**Oggetto:** Relazione istruttoria relativa al Piano di recupero PIANI - 409 - 2022 per Ampliamento e riorganizzazione sede operativa ALIA – servizi ambientali in Prato.

- il Piano Attuativo è stato depositato con P.G. n. 101151 del 12-05-2022, da ALIA SERVIZI AMBIENTALI S.P.A., per la realizzazione di strutture a servizio dell'attività di trattamento, stoccaggio e recupero rifiuti con contestuale variante semplificata al Piano Operativo, posto in Via Paronese 104 - 59100 PRATO (PO).

estratto tavola 18 Planimetria - stato sovrapposto tra stato attuale e progetto

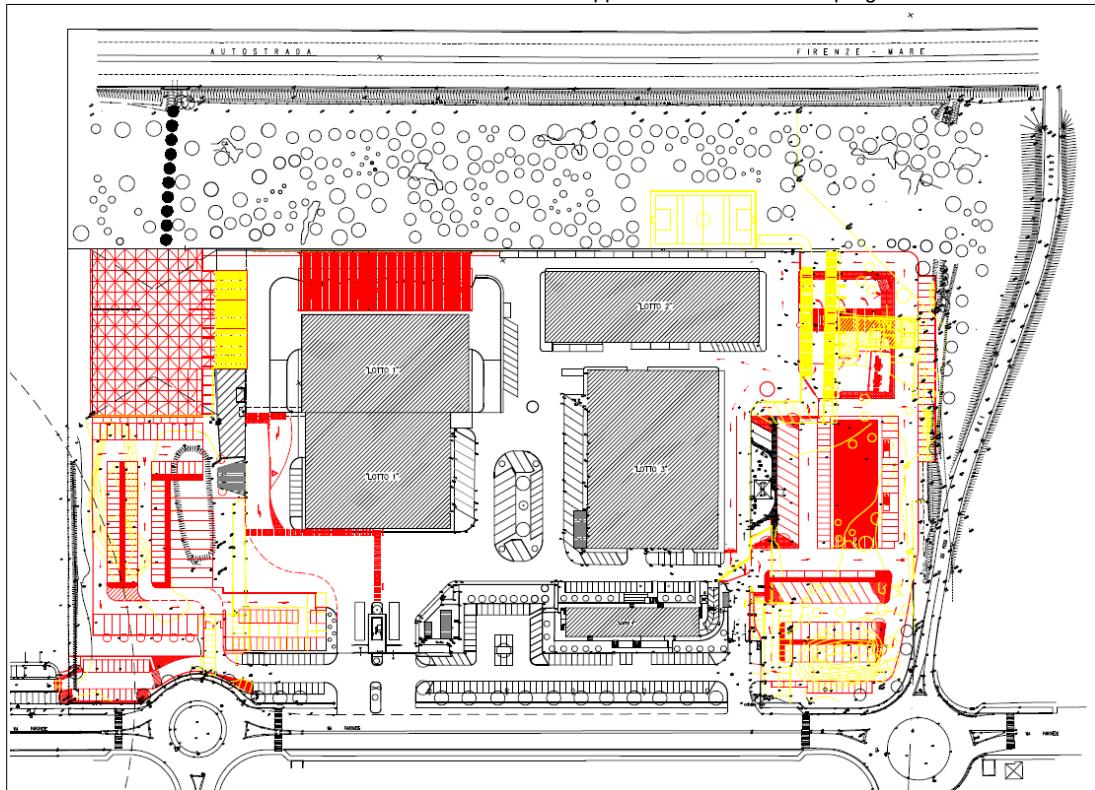
- nella Tavola di progetto (n. 17) alcune superfici sono state computate erroneamente: non è stata tolta la superficie coperta del fabbricato oggetto di demolizione (per mq 427,54) e delle tettoie demolite (per mq 1.150,45); Il risultato corretto sarà di un totale di superficie coperta di mq 14.302,20 per gli edifici e di mq 6.449,97 per le tettoie. Complessivamente si conferma la superficie coperta totale per mq 20.752 ma si richiede di modificare le tabelle in modo coerente;
